Gemeinde Grasleben

Verwaltungsvorlage				Vorlagen-Nr.: 144				
Fachbereich: Bauen und Ordnung				Vorlage ist öffentlich Datum: 21.09.2017				
Tagesordnungspunkt								
Verkehrsberuhigende Baumaßnahmen für das Straßennetz „Mittel-, Schul- und Kirchstraße“; Ergänzung des Bauprogramms								
<i>Vorgesehene Beratungsfolge:</i>				<i>Beschluss geändert</i>		<i>Abstimmungsergebnis</i>		
<i>Datum</i>	<i>Gremium</i>			<i>Ja</i>	<i>Nein</i>	<i>Ja</i>	<i>Nein</i>	<i>Enth.</i>
12.10.2017	Bau- und Umweltausschuss							
16.10.2017	VA Grasleben							
<i>Finanzielle Auswirkungen</i>				<i>Verantwortlichkeit</i>				
Ergebnishaushalt	<input checked="" type="checkbox"/>	Kosten			EUR	gefertigt:	Gemeinde- direktor:	
Finanzhaushalt	<input type="checkbox"/>	Produkt		54100		gez. Nitsche	gez. Janze	
Kostenstelle	32 12 00	Sachkonto		4212000				
Ansatz	218.500 €	EUR	verfügbar		EUR	(Nitsche)	(Janze)

Lageplan

Verengung der Ausfahrt Schulstraße
und Verbreiterung des Gehweg in der
Kirchstraße entlang der Kirchmauer
- Maßnahme 1 und 2 -

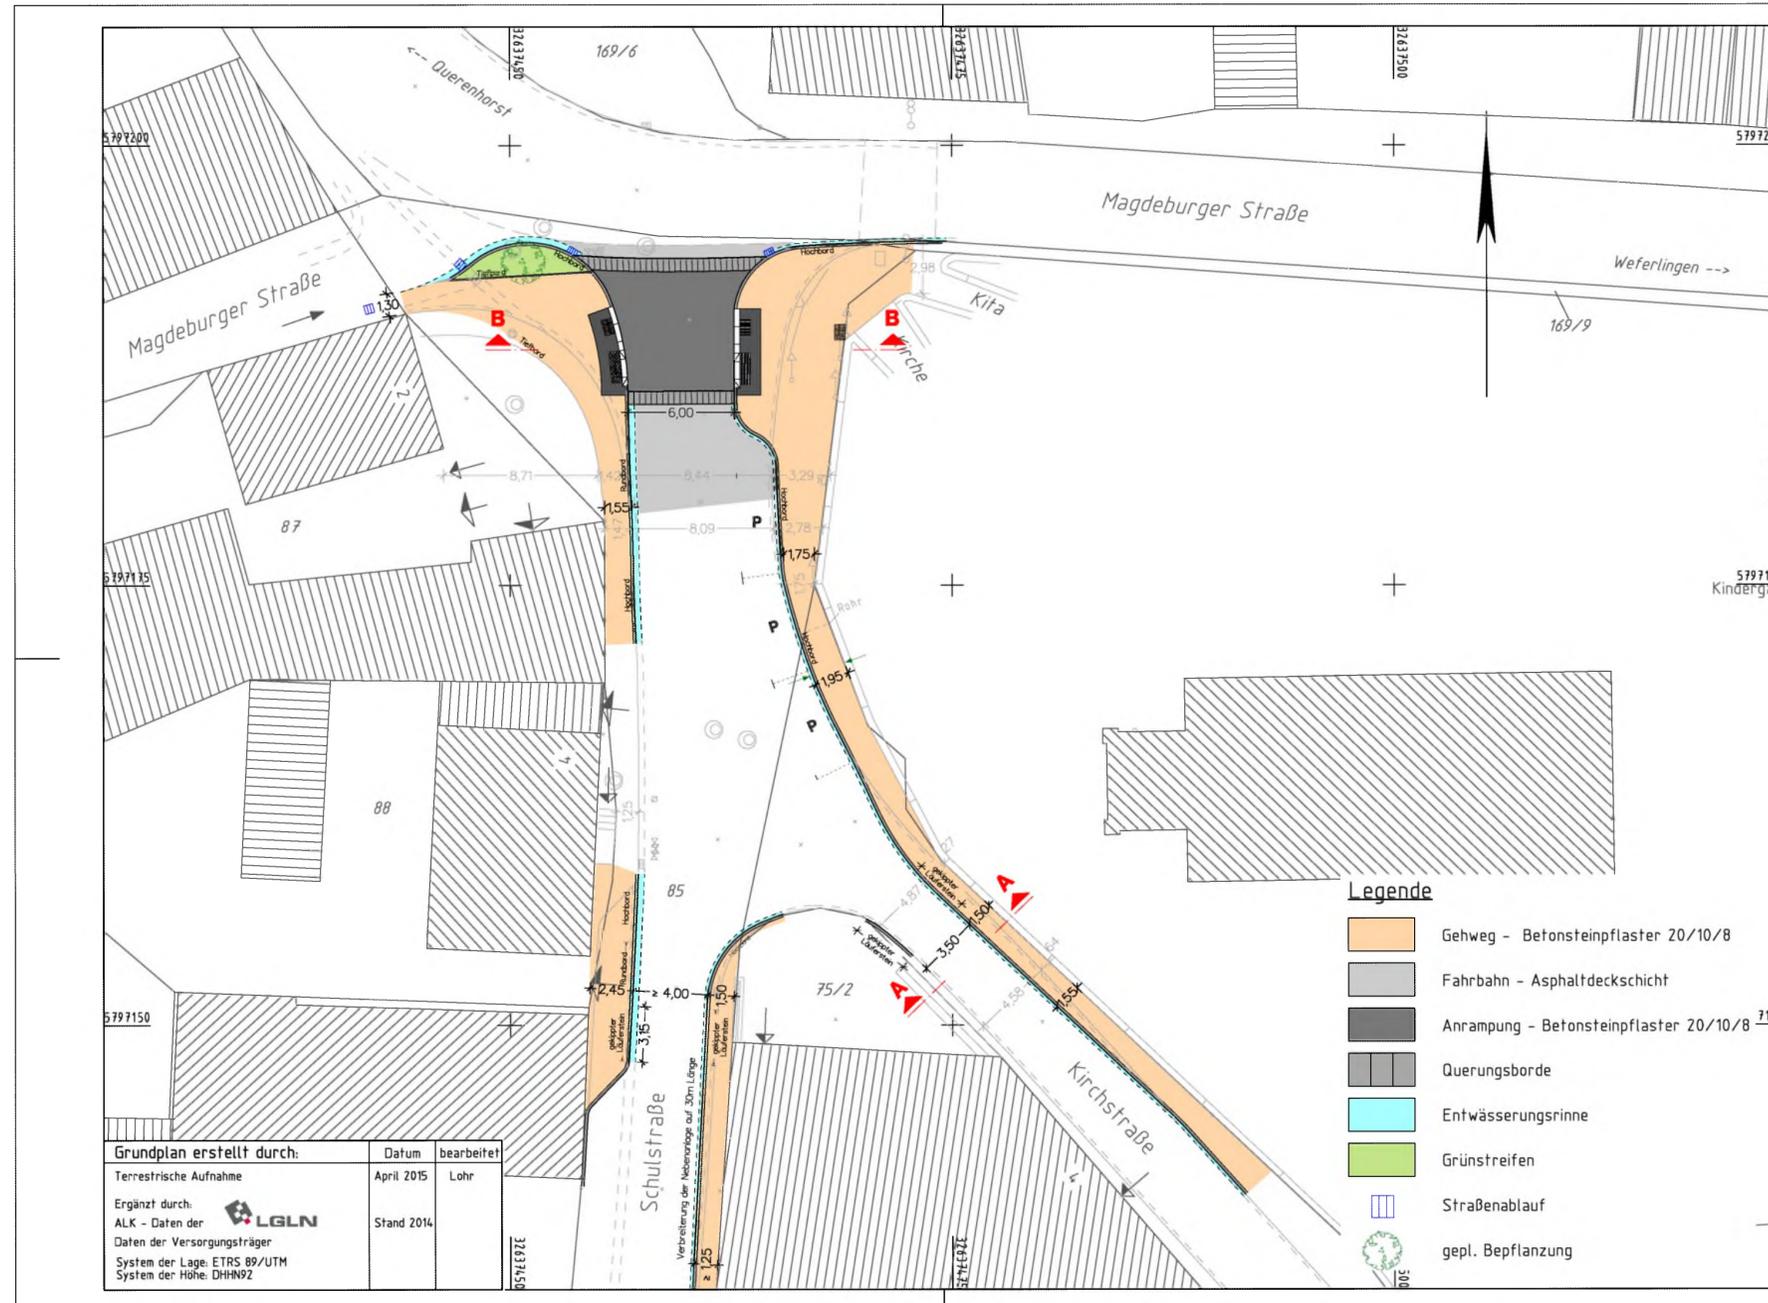
- a) Es soll eine vernünftige Gehwegführung in der Schulstraße mit einbezogen werden.

Der überarbeitete Entwurf für die Maßnahme 1 und 2 berücksichtigt diese Vorgaben. Der Gehweg auf der Ostseite wird bis zum Vorplatz der Volksbank verbreitert. Dort wechselt der Verlauf des Gehwegs dann auf die Westseite.

<p>Verbreiterung des Gehweg im Bereich "Mittelstraße 7"</p> <p>- Maßnahme 3 -</p>	<p>nachgeprüft</p> <p style="text-align: center; font-weight: bold; font-size: 1.2em;">Lageplan</p> <p>Maßstab: 1:250</p>
---	---

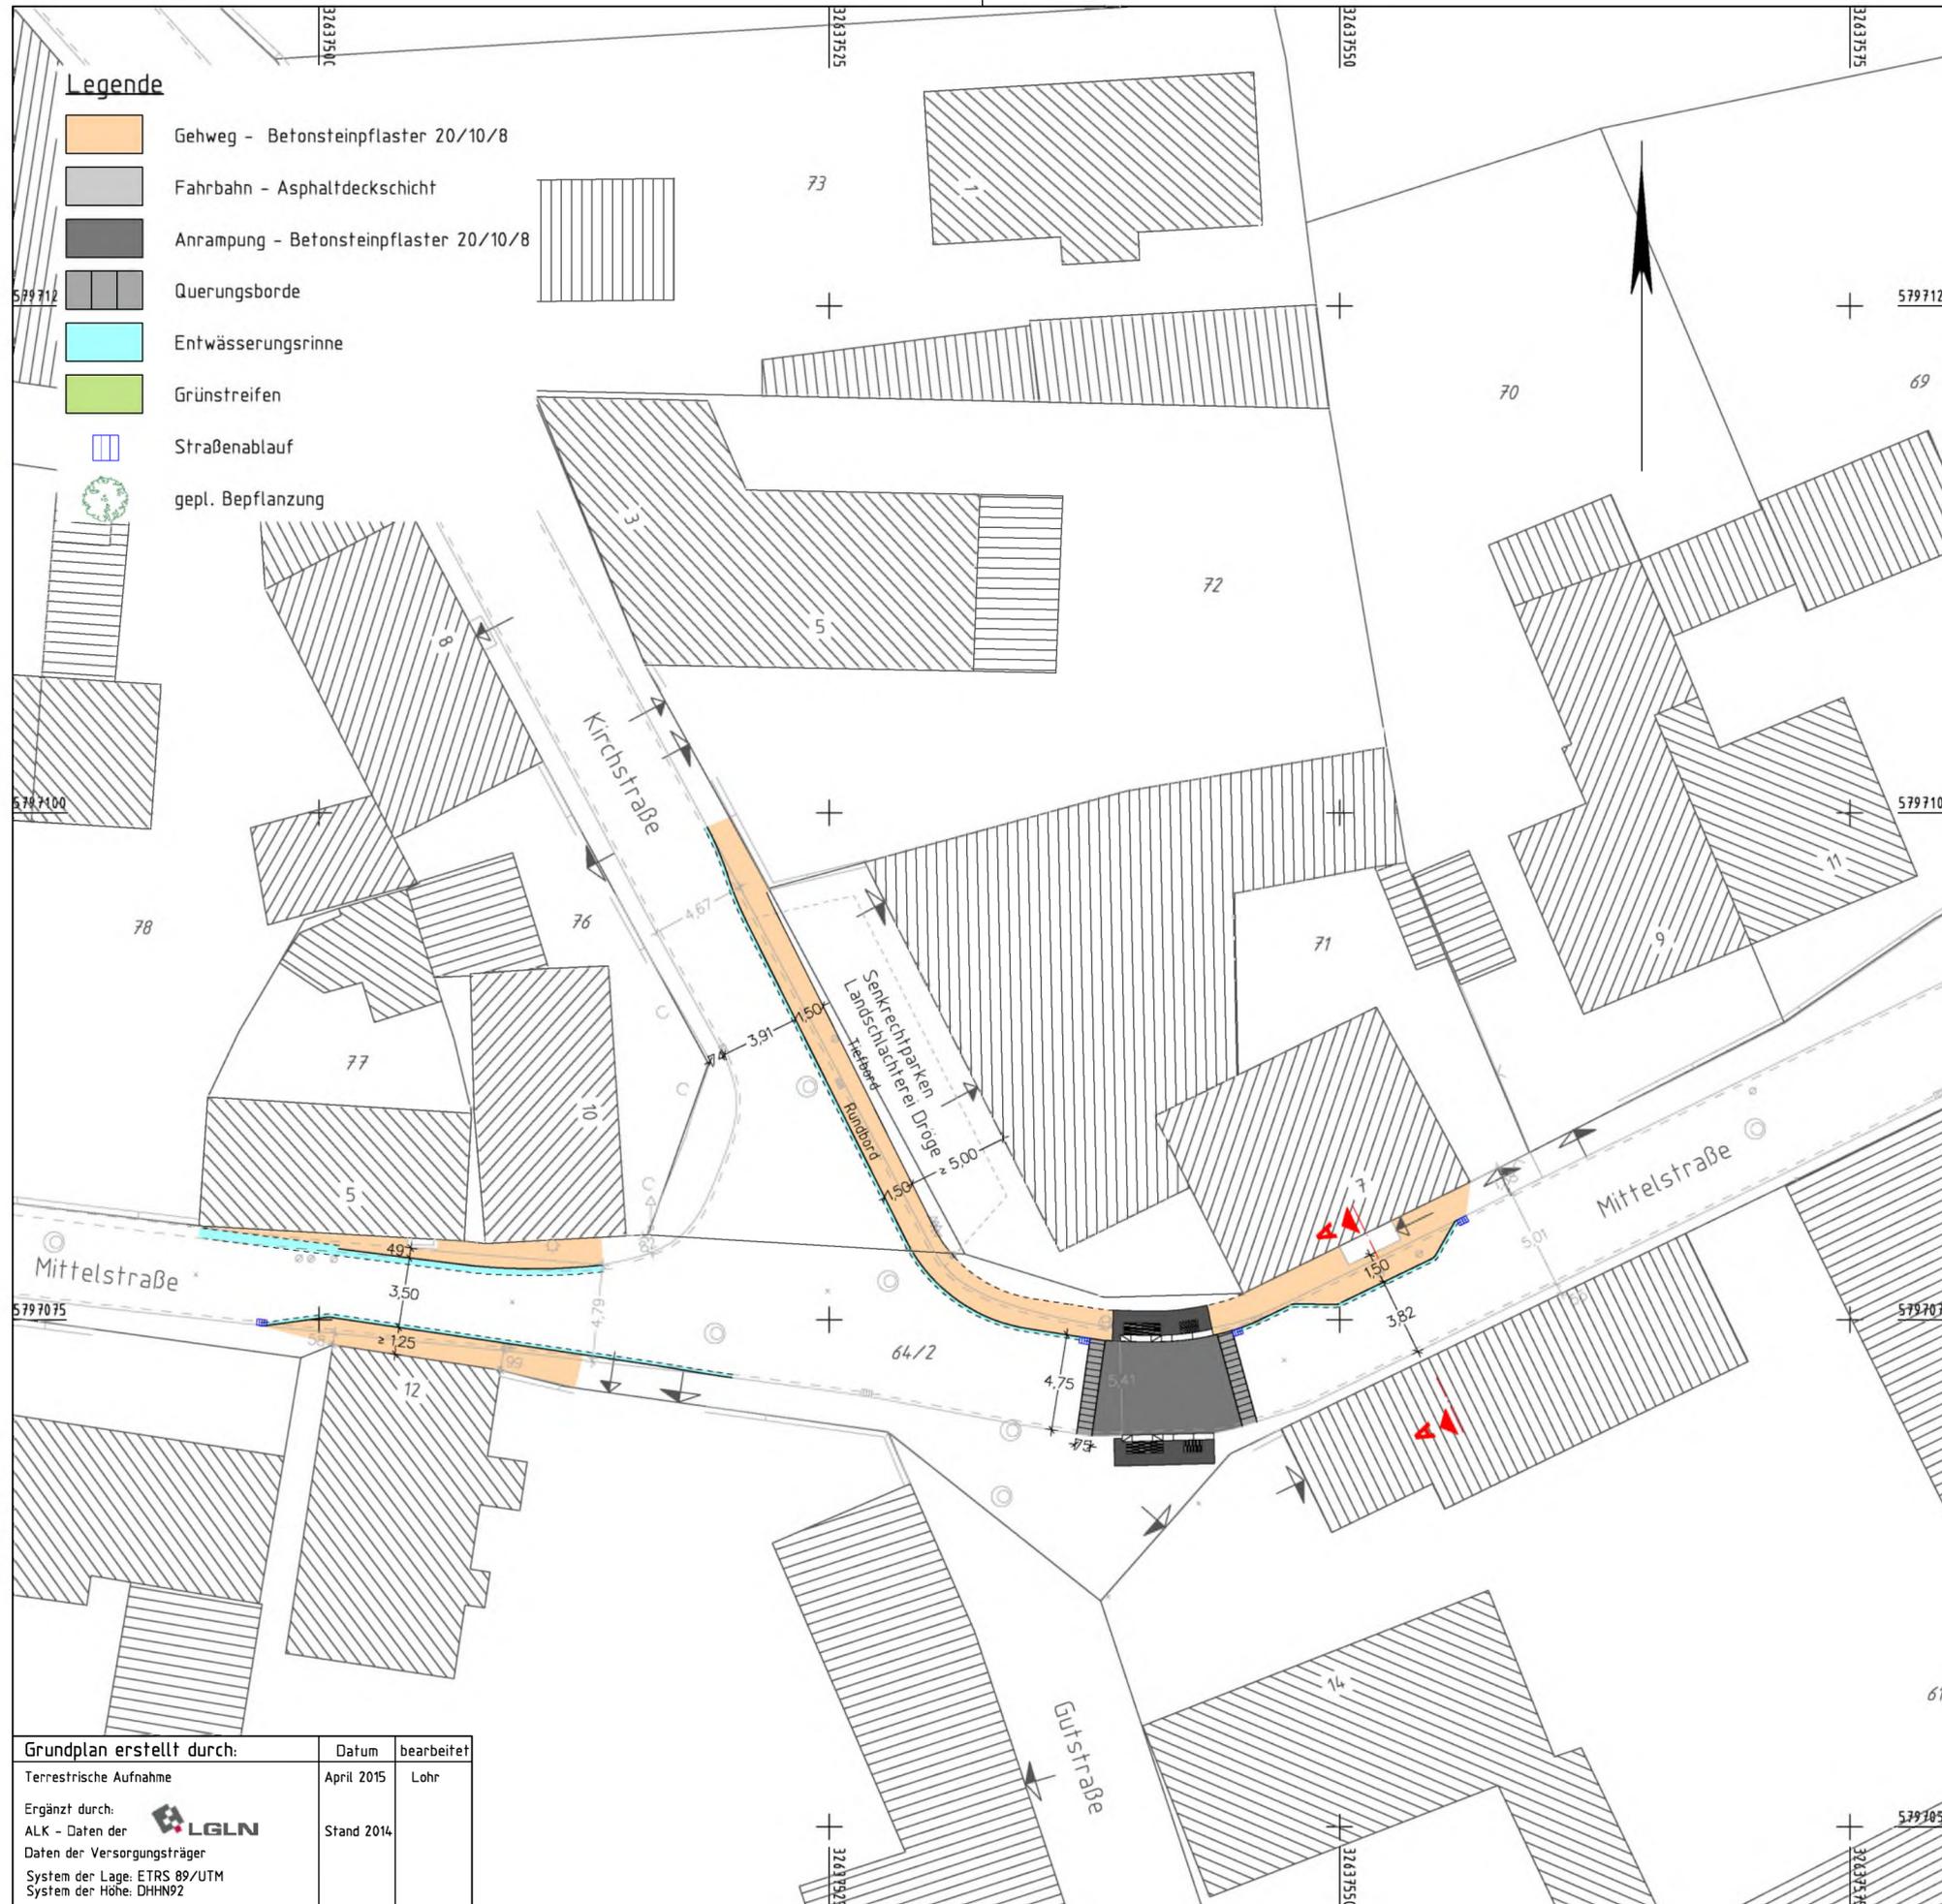
- b) Der Eingang des Wohnhauses Mittelstraße 5 soll durch Verlängerung des Gehwegs aus Richtung Kirchstraße abgesichert werden.

- c) Der Gehweg vor der Fleischerei Dröge soll so gestaltet werden, dass die Fußgänger auf dem direkten Weg in Richtung Schulstraße diesen Bereich passieren können.

Der überarbeitete Entwurf berücksichtigt die Vorgaben zu b) und c).
